**Avis délibéré de la mission régionale  
d'autorité environnementale Auvergne-Rhône-Alpes  
relatif au projet de remplacement du télésiège de Vallandry par une  
télécabine et aménagements associés  
présenté par la société ADS Domaine skiable  
sur les communes de Landry et Peisey-Nancroix (73)**

**Avis n° 2019-ARA-AP-923**

Illustration 4 : périmètres de captage d'eau potable dans le secteur du projet (source : dossier page 69)

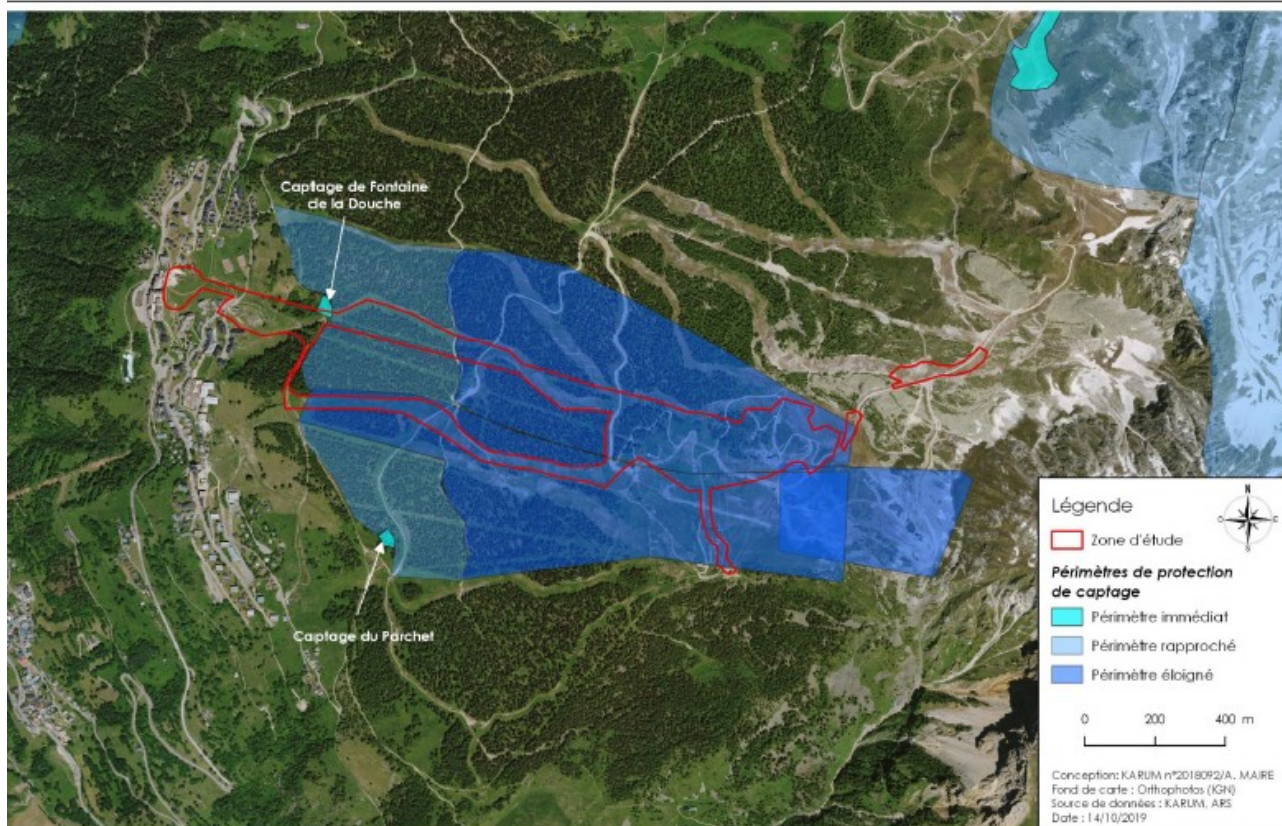
Le fait que le projet se situe en périmètre de protection rapprochée et éloignée des captages de Fontaine la Douche et du Parchet engendre un impact potentiel fort, avec risque de pollution des zones de captage, en particulier durant la période du chantier.

Les mesures d'évitement définies (ME1, ME2 et ME3) réduisent à un niveau estimé faible les risques de pollution sur les captages d'eau potable. Par ailleurs, la présence d'une assistance environnementale en phase travaux répond au même objectif. L'étude d'impact indique, de façon pertinente, que « *des mesures de prévention spécifiques devront être mises en œuvre afin d'éviter tout risque de pollution accidentelle au cours du chantier* ». **Ces mesures méritent d'être précisées dans le dossier**<sup>7</sup>.
